DETERMINAZIONE DIRIGENZIALE N. 2023-118.0.0.-116

CDS 27/2022 - Secondo stralcio del Progetto Definitivo della rete filoviaria TPL compresa di aree di capolinea, facente parte dell'intervento degli Assi di Forza per il Trasporto Pubblico Locale comportante l'apposizione del vincolo preordinato all'esproprio ai sensi del D.P.R. 327/2001.

LOTTO FUNZIONALE - ASSI VALBISAGNO E PONENTE
Determinazione di conclusione positiva del procedimento.

Determinazione di conclusione positiva del procedimento.

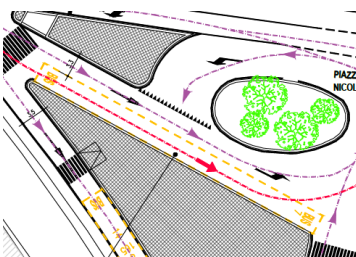
Entrambe le corsie prevedono stalli di sosta, ma sono diversamente specializzate:

- la corsia di sinistra è specializzata per il TPL con stallo di fermata servita dalle linee 7 e 8 (occorre dare evidenza del fatto che sia una corsia riservata TPL),
- la corsia di destra è promiscua TPL-Tpr con stallo di fermata per le linee 66 e 165.

La progettazione esecutiva dovrà recepire tali indicazioni.

linea gialla – Prà – progetto

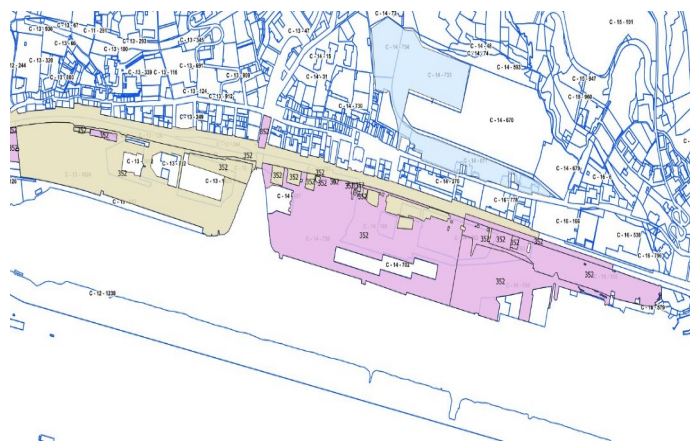
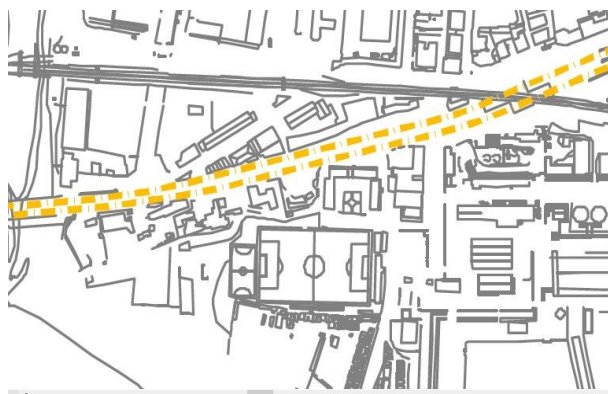
- per l' ASSE PONENTE – LINEA GIALLA : il percorso tracciato interferisce con la pratica 352/BF (di cui alla DD 2013/151.0.0/27 che si allega), come da estratto di confronto tra progetto e database bonifiche nella zona di Prà e con la pratica 248/BF di Via Ronchi (di cui alla DD 2022/151.0.0/57 che si allega);

linea rossa– rotonda P.zza Kennedy– progetto

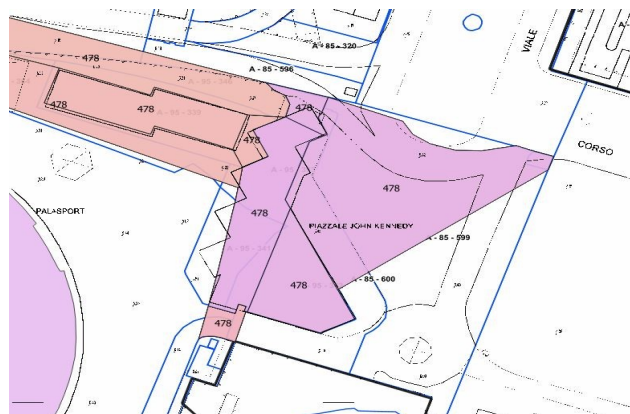
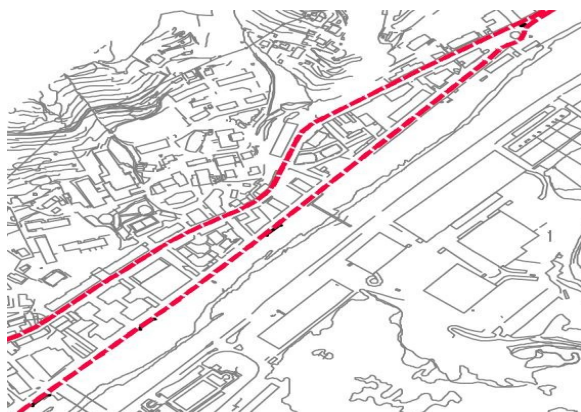
- per l' ASSE BISAGNO – LINEA ROSSA: il percorso tracciato interferisce con le pratiche 478/BF (di cui alle DD 2021/151.0.0/30 e DD 2021/151.0.0/60 che si allegano) e 491/BF (di cui alla DD 2021/151.0.0/26 che si allega) come da estratto di confronto tra progetto e database bonifiche;

Planimetria post operam, pianta scavi SSE4

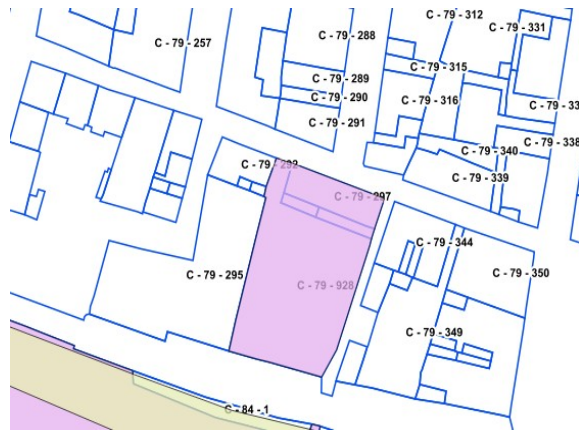
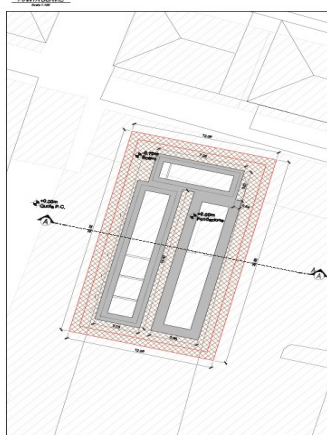
- la porzione di area riguardante il manufatto SSE04, inizialmente prevista in p.zza Metastasio, proposta attualmente nel limitrofo parcheggio pubblico di via U. Bertolotti 51, ricade nell'area A3 (ex mensa Bertolotti) della pratica di Bonifica 223/BF (Accordo di programma Cornigliano) (di cui alla DD n. 2010-151.0.0.-47 del 21/05/2010 che si allega).

Secondo quanto indicato in tale Delibera le indagini ed i monitoraggi svolti nell'area dell'ex mensa Bertolotto hanno evidenziato la conformità delle acque sotterranee e dei terreni rispetto ai limiti per la destinazione d'uso prevista (commerciale/industriale) e, pertanto, per la stessa non è stato avviato alcun procedimento di bonifica).

CAPOLINEA CARICAMENTO

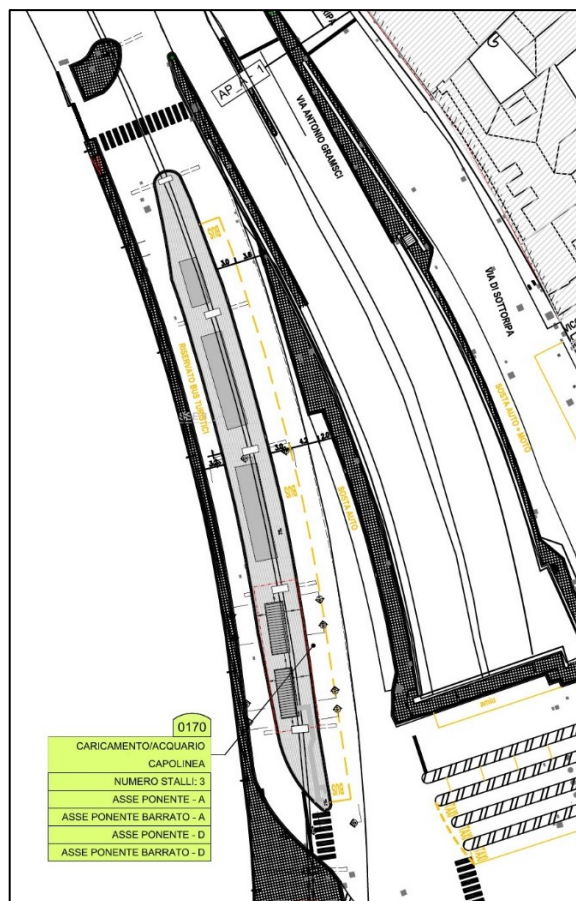
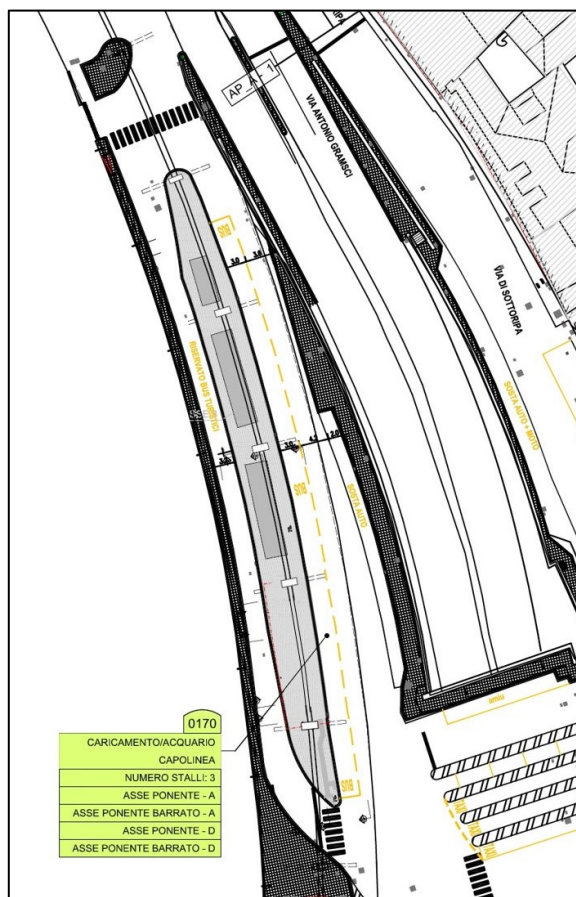
Il layout del capolinea è stato ricalibrato a causa delle prescrizioni di Regione Liguria Ufficio Difesa Suolo: come riportato nella Relazione Idraulica integrativa 029_b_E21D00D12RHID0002001A già agli atti, si prevede di realizzare solamente i manufatti tecnologici (Sottostazione Elettrica) e le sistemazioni viabilistiche, mantenendo le funzioni accessorie al capolinea esistenti senza realizzare volumi aggiuntivi. Infine si comunica che, trattandosi di area demaniale, sarà presentata ad Autorità di Sistema Portuale apposita istanza ai sensi dell'art.24 RECNav; si richiede pertanto l'approvazione dello specifico intervento nelle more della finalizzazione di tale istanza.

CAPOLINEA FIERA

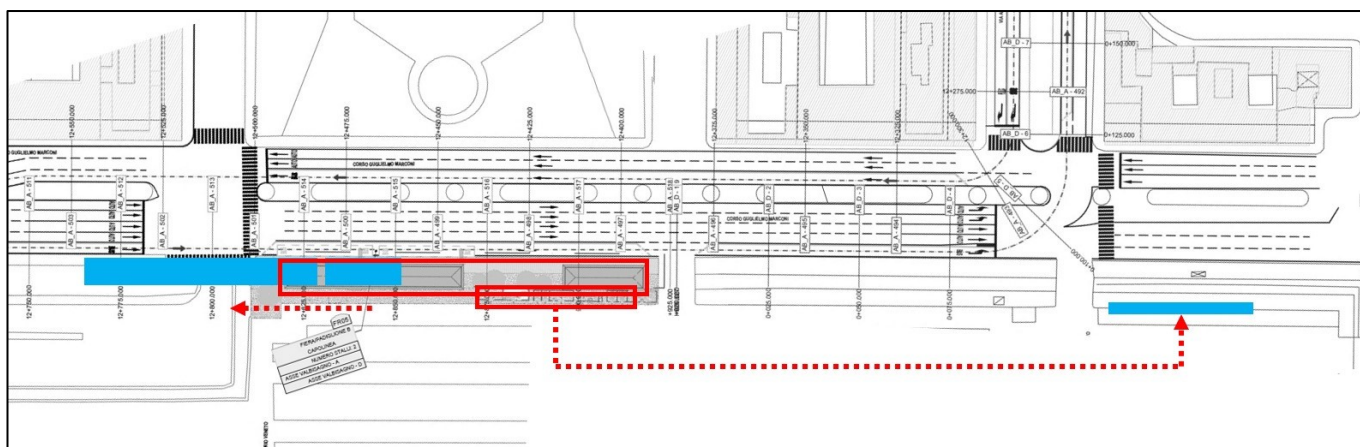
L'assetto del capolinea, come rappresentato dai relativi elaborati sostitutivi già agli atti, è proposto inalterato ma riposizionato dal PFTE "Nuovo parco urbano lineare con sottostante parcheggio" insistente sull'intera area dei piazzali della Foce. Tale modifica, schematizzata in figura, prevede di traslare i volumi di servizio verso ponente e i manufatti impiantistici verso levante.

Il nuovo posizionamento dei volumi ne mantiene inalterate le caratteristiche in merito a quanto espresso nei pareri già ricevuti: i manufatti restano nella medesima fascia di inondabilità e le distanze dalle abitazioni restano abbondantemente superiori ai 3 m di DpA calcolati a progetto per le emissioni elettromagnetiche. L'operazione risulta invece migliorativa in merito ad alcune delle prescrizioni della Soprintendenza Archeologia, Belle Arti e Paesaggio (parere 13/02/2023.062668.E) in merito alla assialità con piazza Rossetti.
